Naše zn. 36548/2019-SŽDC-OŘ HKR-NT

**„Rekonstrukce PZZ v km 33,342 trati Týniště nad Orlicí – Meziměstí“
Souhrnné stanovisko OŘ Hradec Králové k DSP**

SŽDC OŘ Hradec Králové vydává k předložené dokumentaci následující připomínky:

Vzorový list „Usazení a požadavky na kompaktní pilíře“

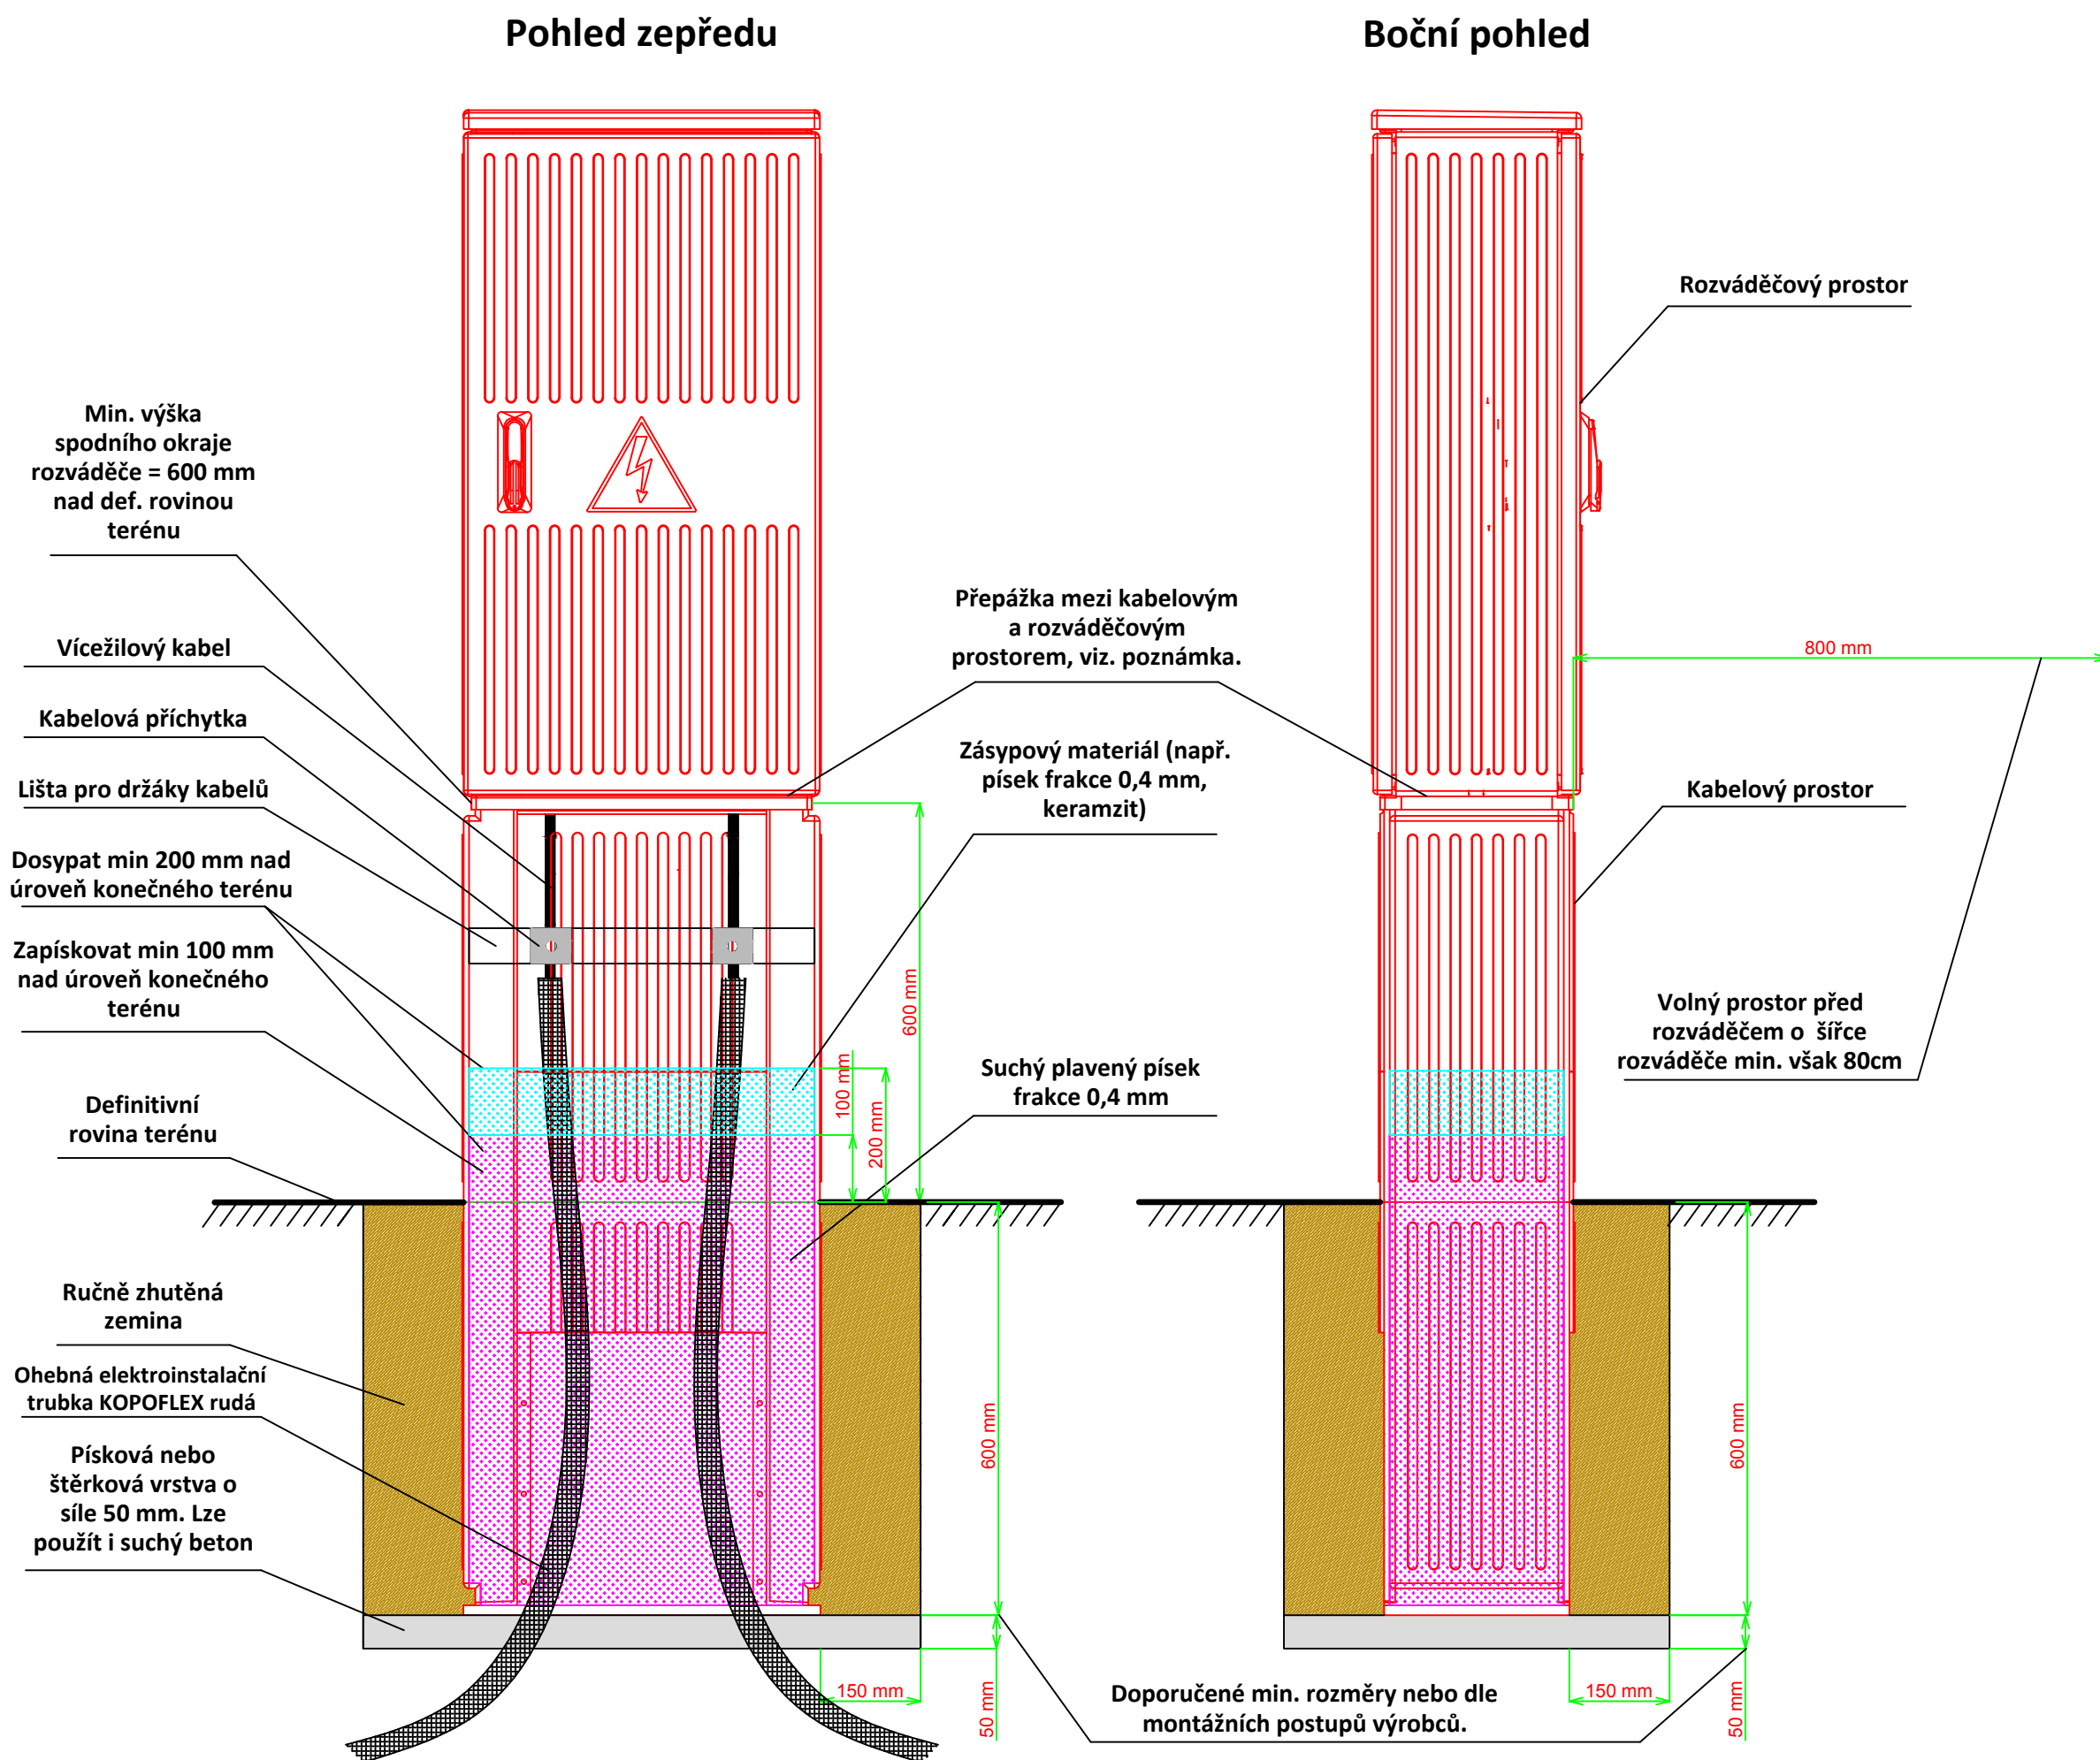
Doplnit do dokumentace vzorový list „Usazení a požadavky na kompaktní pilíře“, který je přílohou tohoto stanoviska.

Kabelový prostor musí být konstrukčně proveden tak, aby bylo možné jeho otevření a zároveň zůstal zásypový materiál stabilně uložen v příslušném prostoru.

Elektroinstalační trubky budou v kabelovém prostoru utěsněny proti vlhkosti a hlodavcům.

Kabely budou vždy ukončeny kabelovými koncovkami - teplem smrštitelnými.

V případě, že do kabelové skříně bude přivedeno zemnění (vodič, pásek FeZn), tak toto zemnění bude vyvedeno a propojeno v kabelovém prostoru v úrovni nebo nad lištou pro držáky kabelů.

Při průchodu kabelů z kabelového prostoru do rozváděčového prostoru musí být použita oddělovací přepážka s příslušnými průměry kabelových průchodek pro daný kabel. Oddělovací přepážka se nemusí použít při instalaci silnějších průřezů kabelů, zpravidla nad 25mm². V případě umístění řídicích obvodů v kabelové skříně musí být oddělovací přepážka instalována vždy.
